BILION VFC-Pro"DD" 取扱説明書の訂正及び補足

2007年2月

P5

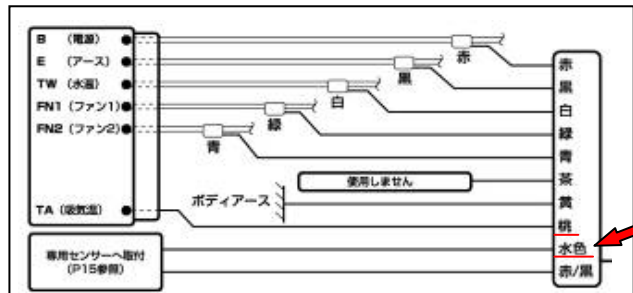
この度はビリオンVFC-Pro"DD"をご購入いただき、誠に有難うございます。
 本取扱説明書に誤りがございましたので、訂正及び補足いたします。→部分が訂正箇所になります。
 下記をご参照の上、お取り付けください。

※実際のハーネスの色の並びは取扱説明書通りになります。

P6 取付方法1

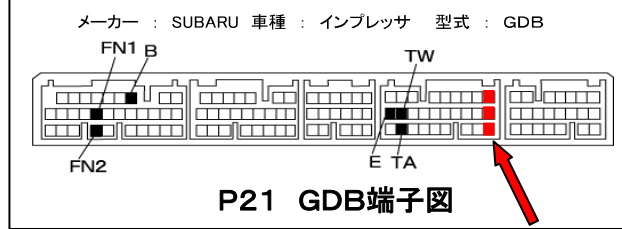
※SG5フォレスターはA/Tのみ、この端子図をご参照下さい。
